Mission régionale d'autorité environnementale

Avis délibéré de la mission régionale d'autorité environnementale sur l'extension du parc éolien des Sources de la Loire présentée par la société BORALEX, sur la commune de Saint-Cirgues-en-Montagne (07)

Avis n° 2023-ARA-AP-01479

Avis délibéré le 13 mars 2023

Figure 3: Carte des risques d'impact avifaunistique à l'échelle du site d'étude (source, figure 104 de l'étude avifaune de l'étude d'impact).

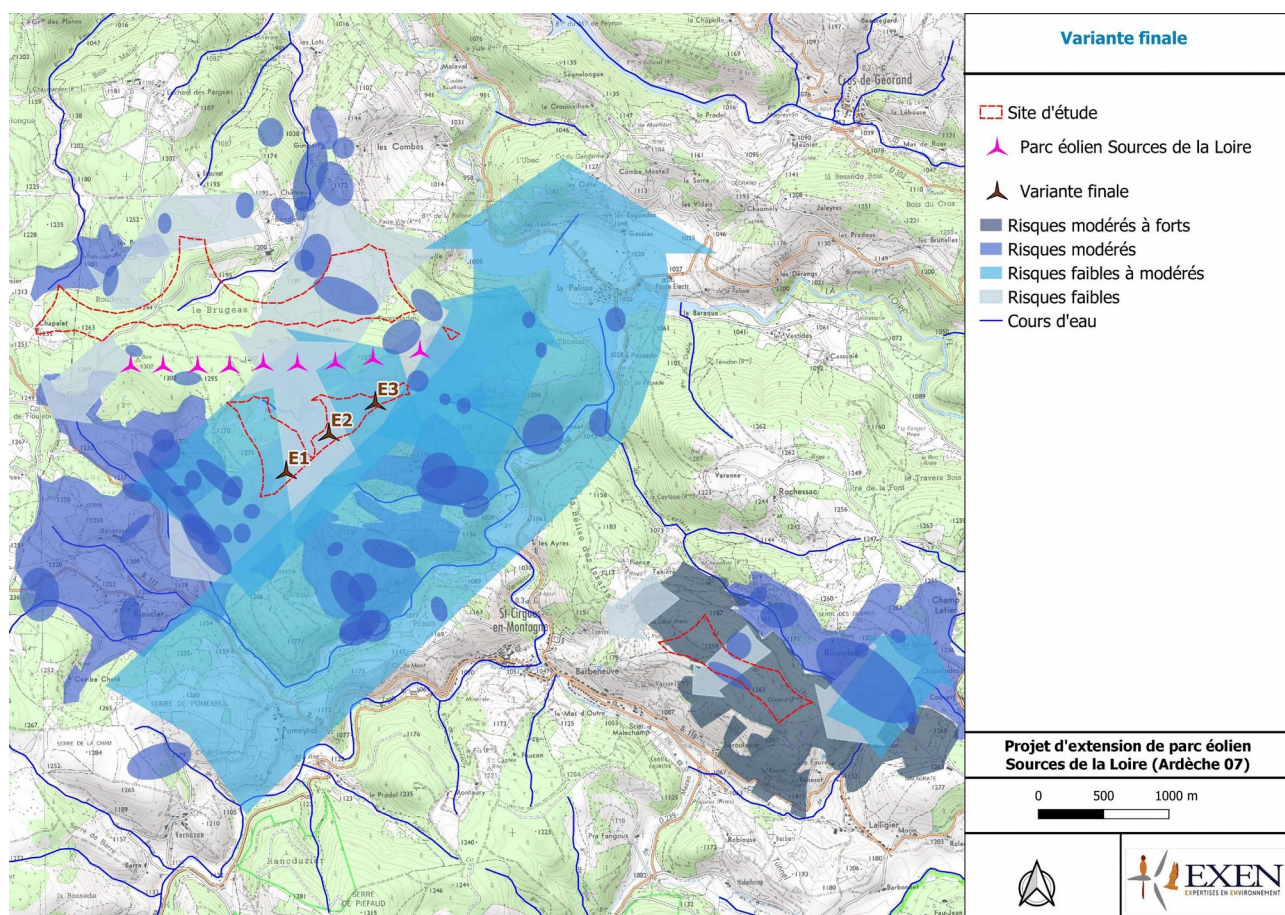
Les niveaux d'enjeux spécifiques retenus sont considérés par le pétitionnaire comme forts pour la Chouette de Tengmalm en particulier, mais aussi le Vautour moine, le Milan royal et le Busard cendré et modéré pour le Vautour fauve et l'Aigle royal. Même si elles n'ont pas été observées sur site durant les inventaires conduits dans le cadre de l'évaluation environnementale, certaines espèces sont aussi affectées d'un enjeu car elles ont pu y être contactées auparavant. Les principales zones d'ascendance semblent se situer en-dehors de la zone d'implantation potentielle, mais celle-ci présente des sensibilités et donc des risques potentiels pour certaines espèces nicheuses et pour les espèces migratoires, communes ou protégées (cf. figure 3).

L'Autorité environnementale recommande de relever le niveau des enjeux sur la faune volante en considérant que les méthodes d'observation ne sont pas assez précises et rigoureuses, et d'adapter les mesures d'évitement et réduction en conséquence.

Figure 4: Carte de synthèse des risques de mortalité sur les chiroptères vis-à-vis du projet d'extension du parc éolien des Sources de la Loire (source : étude d'impact sur les chiroptères, figure 89 page 541/779)

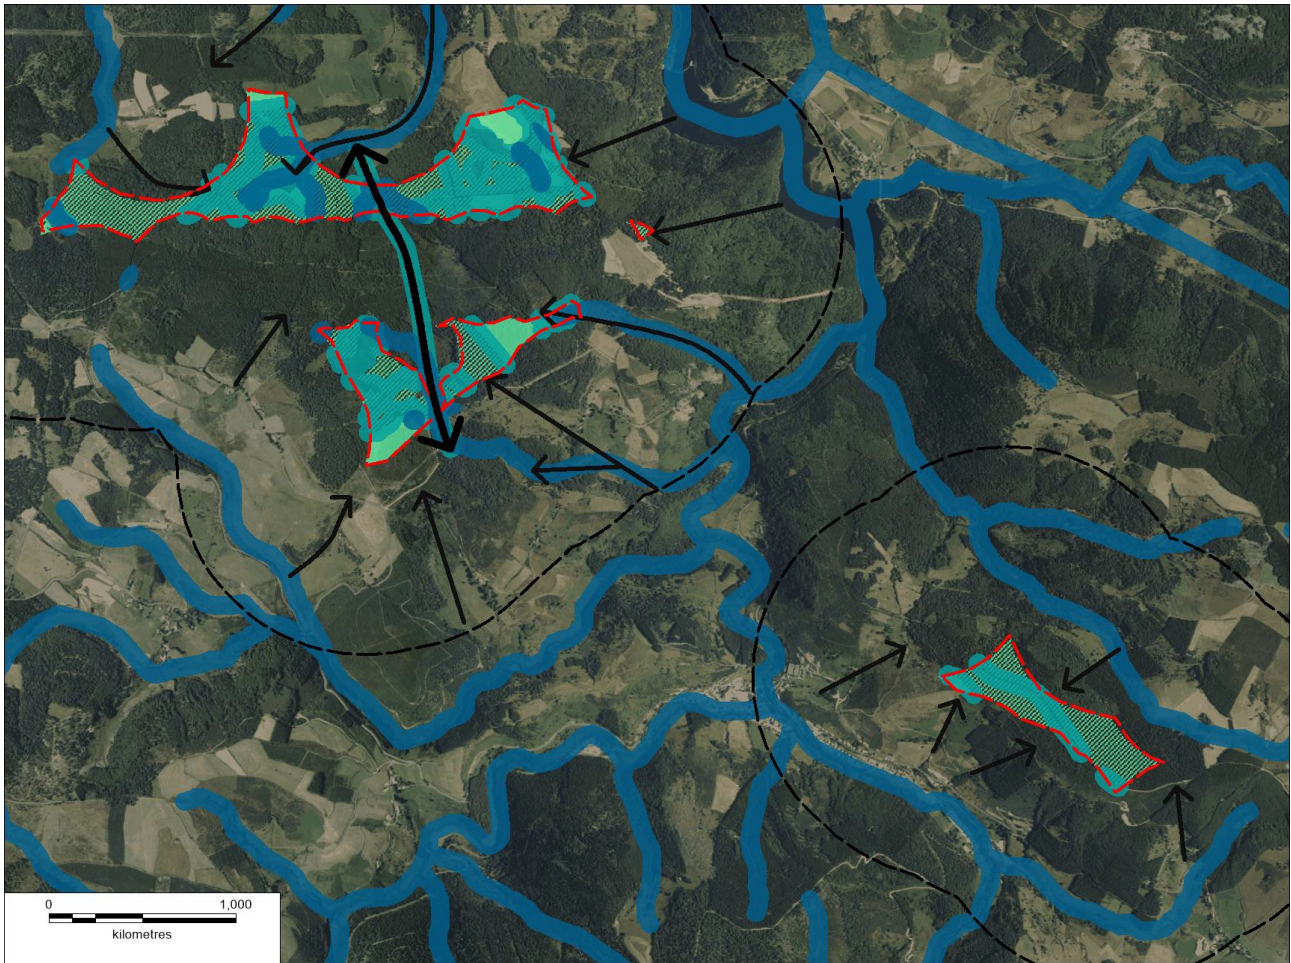
Concernant les chiroptères, des suivis actifs au sol de mars à octobre avec neuf visites de points d'écoute réparties durant les phases de transit printanier, automnal et de reproduction et de suivis passifs en continu de mars à octobre, complétées par deux visites de recherche de gîtes ont permis d'inventorier une forte abondance de Pipistrelles communes, une abondance moyenne de Murins sp. Et Sérotules, de Pipistrelles pygmées et de Kuhl et ponctuellement d'Oreillard. La diversité d'espèce apparaît moyenne pour le secteur, mais de nombreuses espèces sont contactées ponctuellement. Les zones les plus favorables pour les espèces arboricoles ont été évitées par le projet. Les Noctules, taxon des plus impacté par le risque de collision et de perte d'habitats, présentent en général une activité faible sauf ponctuellement la Noctule de Leisler. L'activité des chiroptères a été reliée aux paramètres de saisonnalité, d'altitude de vol, de vitesse de vent, de température, de précipitation, au cours de la nuit. Ces paramètres ont une influence évidemment très différente d'une espèce à l'autre. Aucune étude permettant de connaître l'influence de la distance aux lisières de haies et boisement n'a été conduite. Un axe de transit important a été identifié au sein de l'aire d'étude immédiate et coupant la zone d'implantation potentielle en deux (cf. figure 4).

L'Autorité environnementale recommande de justifier le choix des paramètres d'arrêt des machines vis-à-vis des chiroptères dont l'activité reste substantielle à des vitesses de vent élevées . Elle recommande en outre de renforcer les mesures d'évitement et réduction pour l'avifaune de sorte à exclure l'implantation de nouvelle machine des aires de vie du Milan royal et du Vautour percnoptère, ou à défaut, de mettre en place des outils de détection des espèces et d'arrêt des machines dont l'efficacité a été démontrée.

Figure 5: Photographie aérienne des aménagements annexes du projet d'extension de parc éolien (source, figure 106 du volet avifaune de l'étude d'impact sur l'environnement).

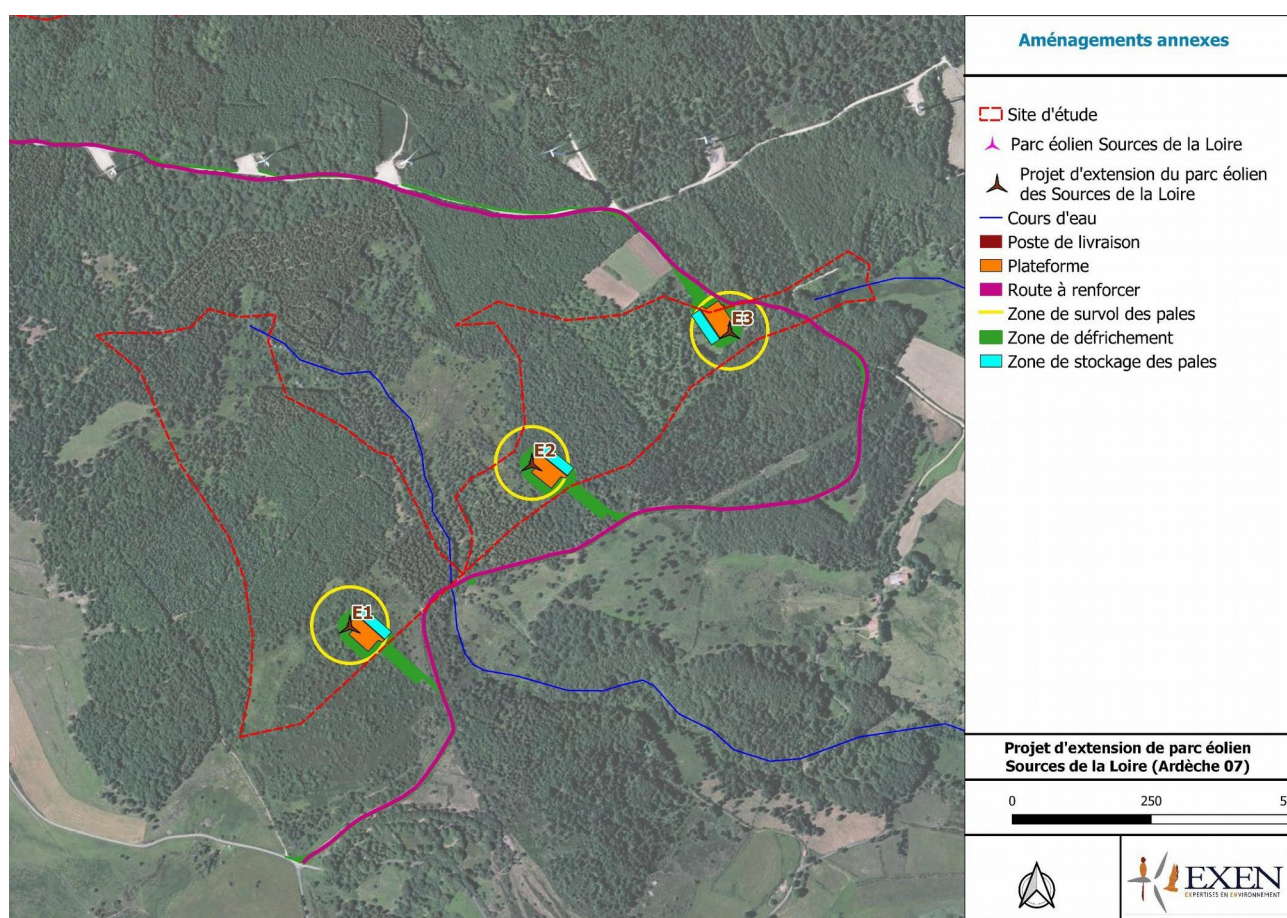
Les impacts du projet en phase travaux et en phase d'exploitation sont identifiés et présentés pour les différentes composantes du milieu naturel²⁶, y compris pour les aménagements annexes du parc, représentés sur la figure 5.

L'Autorité environnementale recommande de justifier l'implantation d'un aérogénérateur en forêt .
